**AVIS RELATIF À LA PROTECTION
CONTRE LES EVENTUELS EFFETS NOCIFS ET NUISANCES
PROVOQUÉS PAR LES RAYONNEMENTS NON IONISANTS
GÉNÉRÉS PAR DES ANTENNES ÉMETTRICES STATIONNAIRES**

Commune : NAMUR - Exploitant : PROXIMUS

Référence exploitant : 81JAM_00

Rapport n° 4106 / 2023

Figure 1 : Vue en plan des lieux de séjour et des points de contrôle

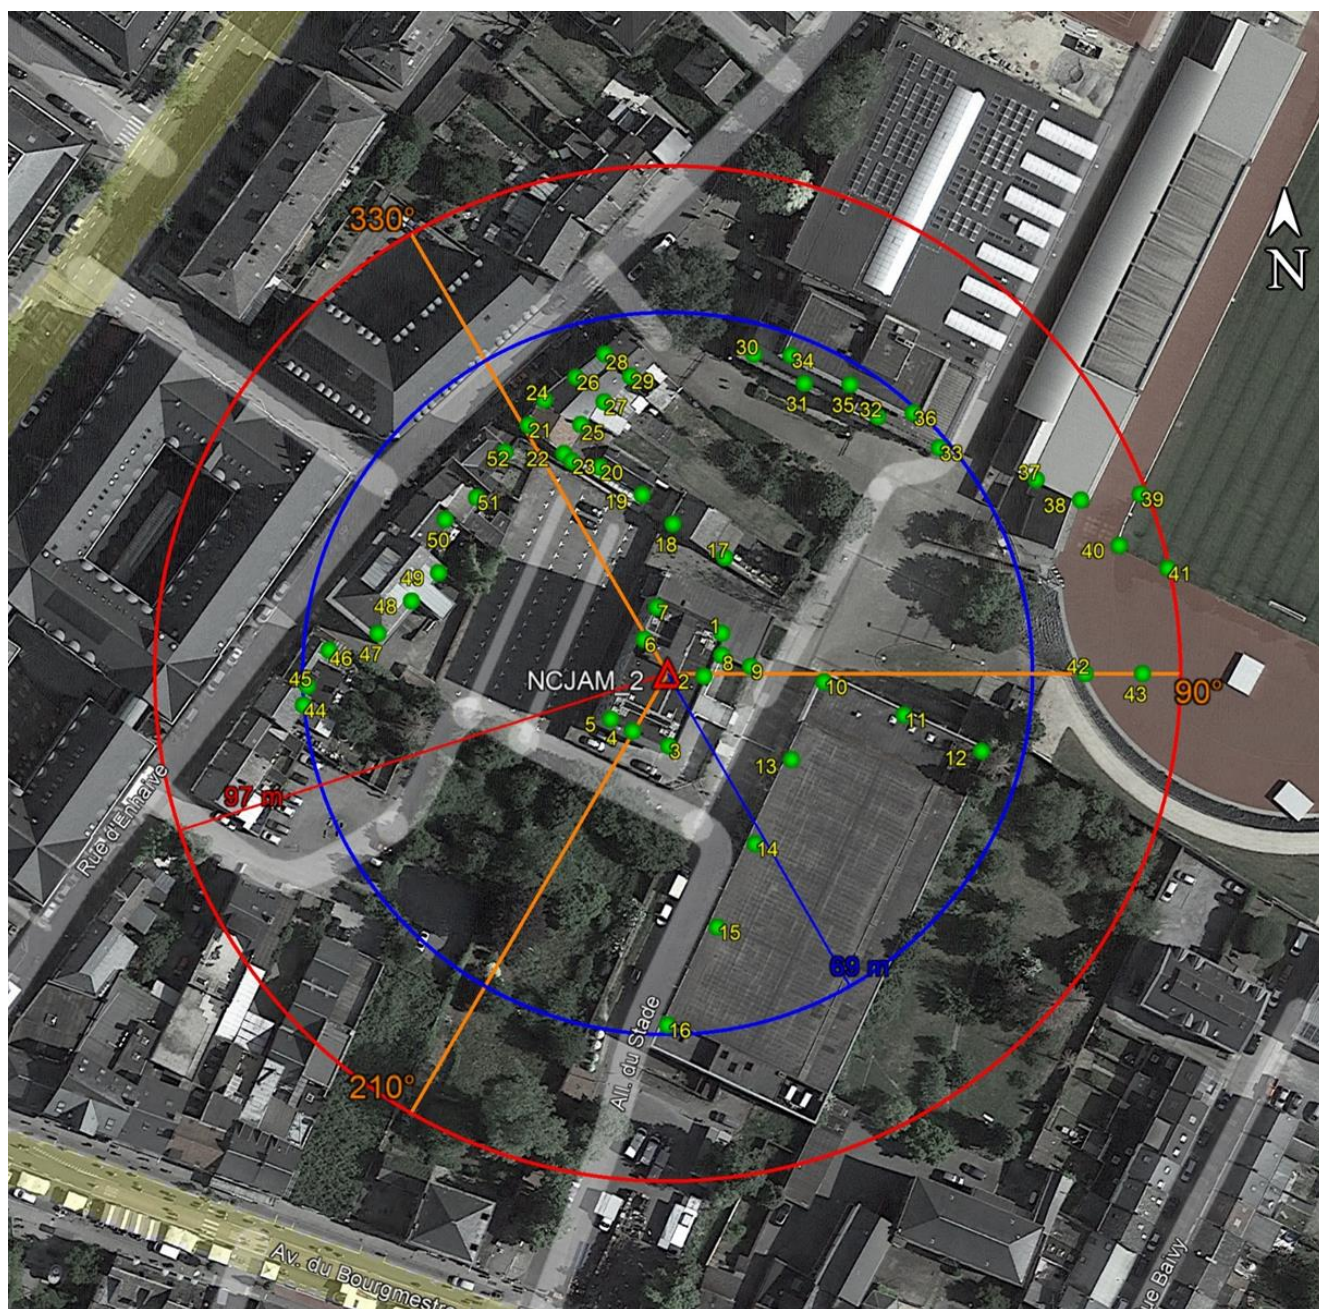
- le numéro du point de contrôle repris sur un des plans de la figure 1;
- le numéro du LS dans lequel se trouve le point de contrôle de la 1^{ère} colonne ;
- l'atténuation d'obstacle prise en compte pour le calcul de l'indice d'exposition dans le LS ;
- le résultat du calcul de l'indice d'exposition.

N° point de contrôle	LS	Atténuation (dB)	Indice d'exposition relatif à la limite par installation IE_i
38	LS37	0,0	0,494
37	LS37	0,0	0,314
47	LS47	3,0	0,286
48	LS47	3,0	0,251
28	LS28	3,0	0,242
49	LS47	3,0	0,241
36	LS30	3,0	0,241
41	LS39	0,0	0,222
26	LS26	3,0	0,214
24	LS24	3,0	0,175
35	LS30	3,0	0,174
39	LS39	0,0	0,170
29	LS28	3,0	0,160
34	LS30	3,0	0,157
43	LS39	0,0	0,133
44	LS44	3,0	0,122
45	LS45	3,0	0,118
33	LS30	3,0	0,115
21	LS21	3,0	0,110
7	LS1	10,0	0,110
27	LS26	3,0	0,106
40	LS39	0,0	0,102
32	LS30	3,0	0,076
52	LS52	3,0	0,075
16	LS10	3,0	0,070
51	LS51	3,0	0,068
25	LS24	3,0	0,066
42	LS39	0,0	0,066
50	LS50	3,0	0,063
12	LS10	3,0	0,052
10	LS10	3,0	0,052
22	LS21	3,0	0,051
11	LS10	3,0	0,045
30	LS30	3,0	0,045
4	LS1	10,0	0,032

En ce qui concerne les antennes de l'installation mentionnées dans le tableau 1, la distance maximale à laquelle la limite pourrait être atteinte, à l'extérieur, est égale à 96,3 m. S'il n'y a pas de LS à une distance inférieure, les antennes respectent forcément la limite d'immission.

Dans le cas des LS situés à l'intérieur des bâtiments, une atténuation d'obstacle est prise en compte et il en résulte que la distance maximale à laquelle la limite pourrait être atteinte se réduit à 68,2 m.

Figure 2 : Vue en plan des installations d'antennes dans un rayon de 300 mètres autour de l'installation faisant l'objet de la demande d'avis

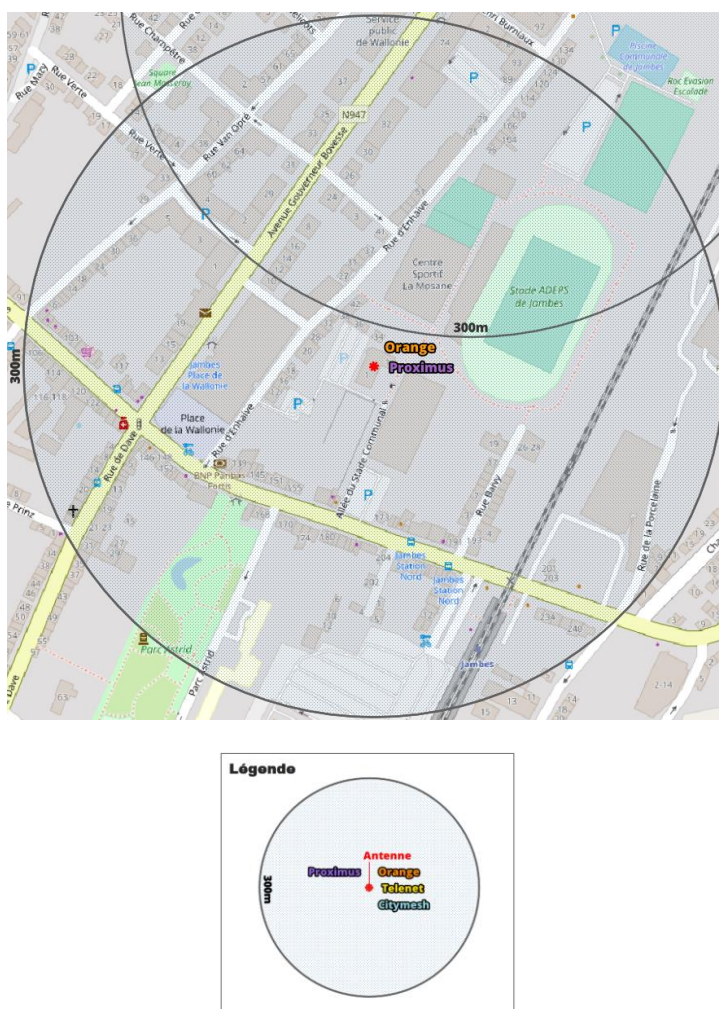
Le plan en projection verticale de la figure 2 indique la localisation des antennes actives éventuelles visées par le décret et situées dans un rayon de 300 mètres autour de l'installation référencée dans le paragraphe 2. Les données de localisation de ces antennes et les avis correspondant sont accessibles via le cadastre en ligne des antennes émettrices stationnaires⁶.

Compte tenu du nombre d'installations localisées dans la figure 2, il apparaît que l'intensité du rayonnement électromagnétique généré, dans les lieux de séjour situés à proximité de l'installation référencée dans le paragraphe 2, par l'ensemble des antennes émettrices stationnaires de l'ensemble

des exploitants du même site d'antennes émettrices stationnaires respecte la limite fixée à l'article 4, § 2 du décret.
